~~m_ante_MASE_REGISTRO_UFFICIALE_ENTRATA_0023760_08-02-2024~~
Osservazioni di carattere tecnico e sulla salute per gli effetti della rottura degli organi rotanti (parco eolico Montecerchio)

Oggetto: PARCO EOLICO MONTECERCHIO

Titolo	Riferimento	Indice
Relazione di analisi degli effetti di rottura di organi rotanti	22102_EO_DE_GN_R_07_0008	A

OSSERVAZIONI A PROGETTO EOLICO DENOMINATO "MONTE CERCHIO" DELLA POTENZA COMPLESSIVA DI 43,4 MW E RELATIVE OPERE CONNESSE, SITO NEI COMUNI DI CAIRO MONTENOTTE E CENGIO IN PROVINCIA DI SAVONA E SALICETO IN PROVINCIA DI CUNEO

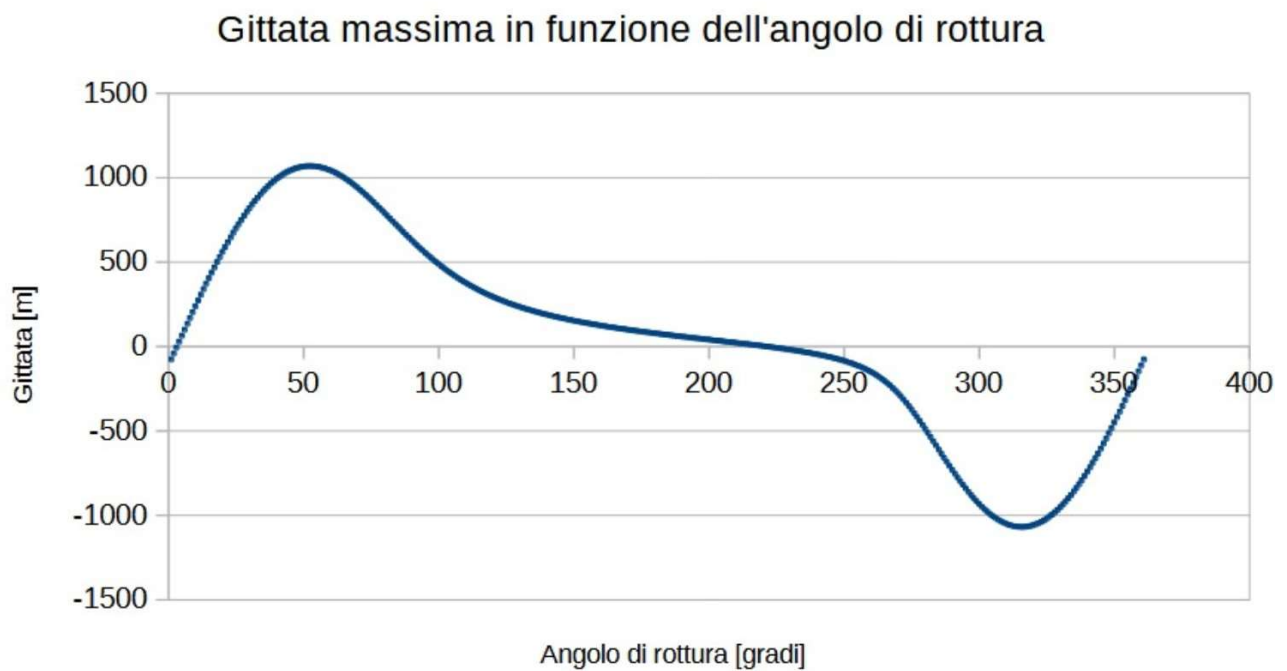
Considerando le stesse ipotesi e metodologie di calcolo della relazione [ID1], si ipotizza il distacco di un frammento di lunghezza pari al 10% della pala e localizzato alla sua estremità, nelle stesse condizioni di velocità di rotazione massima.

Ai fini della maggior sicurezza, si analizza il caso peggiore, cioè che la forma del frammento distaccato, a causa della sua esigua lunghezza rispetto alla dimensione della pala, sia compatta e compia un moto irrotazionale di tipo balistico alimentato dalla velocità tangenziale iniziale e successivamente soggetto alla sola attrazione gravitazionale.

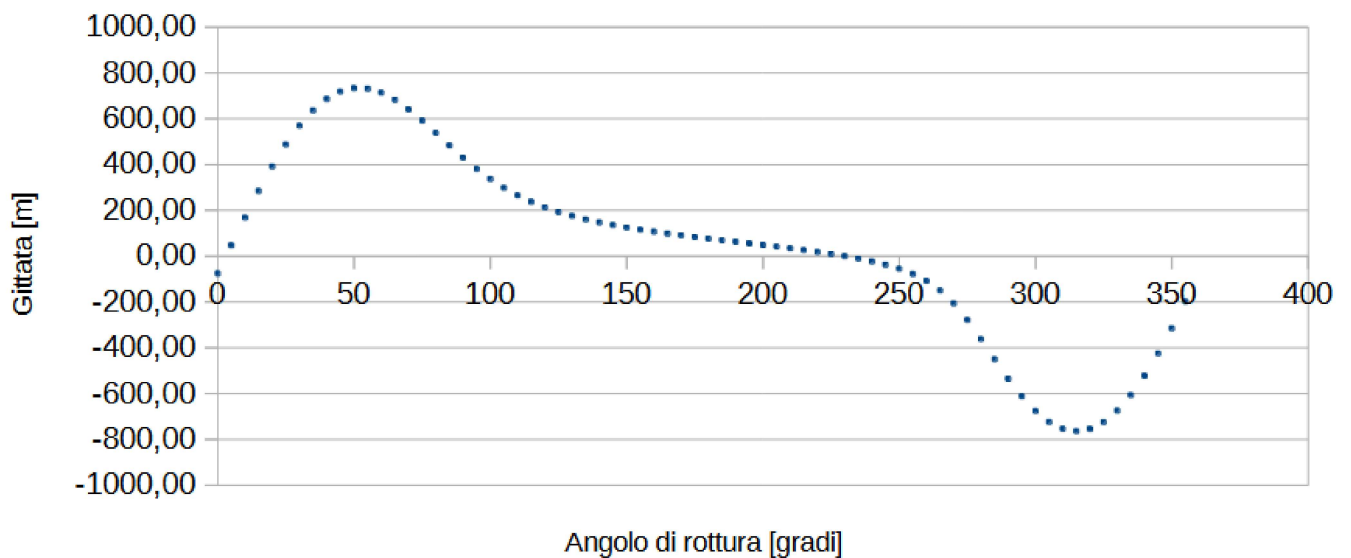
Se si applica una riduzione della velocità tangenziale iniziale pari al 30% ad approssimazione della perdita di energia cinetica causata dall'attrito dell'aria, ipotesi altamente semplificativa e non

necessariamente attendibile in quanto non si conosce a priori la forma che potrà assumere il detrito e quindi l'azione frenante potrebbe essere minore, i risultati di gittata ottenuti sono i seguenti:

Figure 3: Raggio di gittata massima dei frammenti per AG6 ed AG7 che coinvolge diverse abitazioni con famiglie e bambini (risultati caso 1)

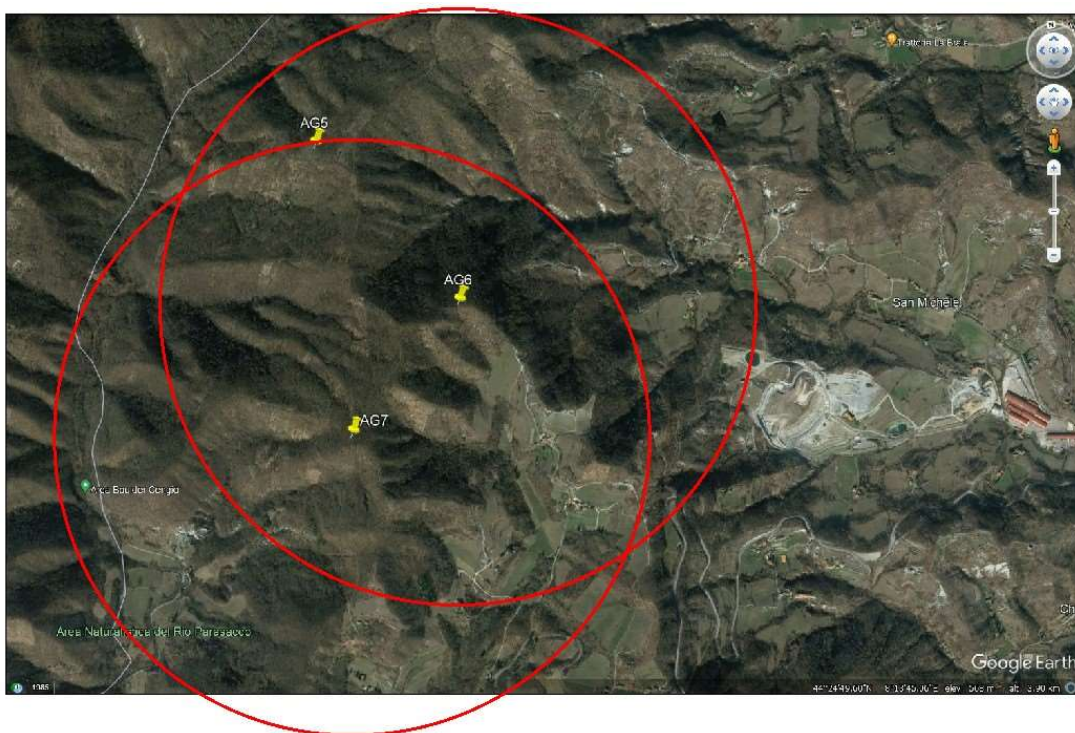
Nel caso dell'impianto eolico del progetto in esame è possibile rilevare che gli aerogeneratori AG6 ed AG7 sono collocati ad una distanza tale da risultare pericolosa per la salute dei ricettori posti nelle vicinanze quali

Tali ricettori, infatti, si trovano ad una distanza inferiore alla massima distanza di gittata calcolata di **1068 metri**.

Consci dell'importanza dell'opera e del suo ruolo fondamentale nel soddisfacimento dei requisiti ambientali che il nostro Paese ha intrapreso, al fine di tutelare comunque la sicurezza e la salute dei ricettori, che sono persone, famiglie, bambini, animali e non un'entità astratta, chiediamo che venga effettuata una **revisione del progetto** e gli aerogeneratori vengano situati in posizione più lontana dalle abitazioni.

Figura 4: Raggio di gittata massima dei frammenti per AG6 ed AG7 che coinvolge diverse abitazioni con famiglie e bambini con riduzione della velocità tangenziale iniziale del 30% (risultati caso 2)

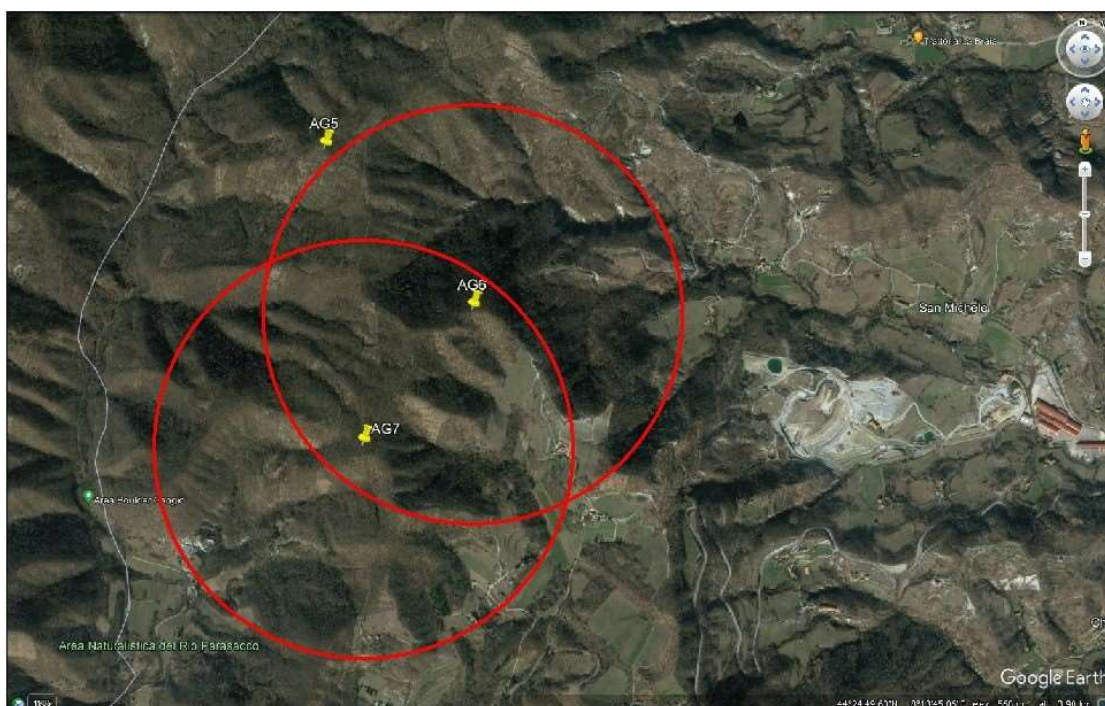
Anche nell'ipotesi (caso 2), meno favorevole alla sicurezza dei ricettori nei pressi di AG6 ed AG7 della riduzione della velocità tangenziale del 30% al momento del distacco dovuta all'attrito aerodinamico, operazione del tutto aleatoria in quanto non è possibile stabilire a priori la forma dell'eventuale detrito e quindi l'entità dell'attrito aerodinamico a cui sarà sottoposto, il raggio di proiezione dei frammenti (**764 metri**) alla massima velocità di rotazione delle pale prima del cut-off, e quindi in condizioni di funzionamento raggiungibili senza ipotizzare ulteriori avarie, è tale da includere pienamente le abitazioni di cui sopra, costituendo un potenziale pericolo che non è possibile ignorare.
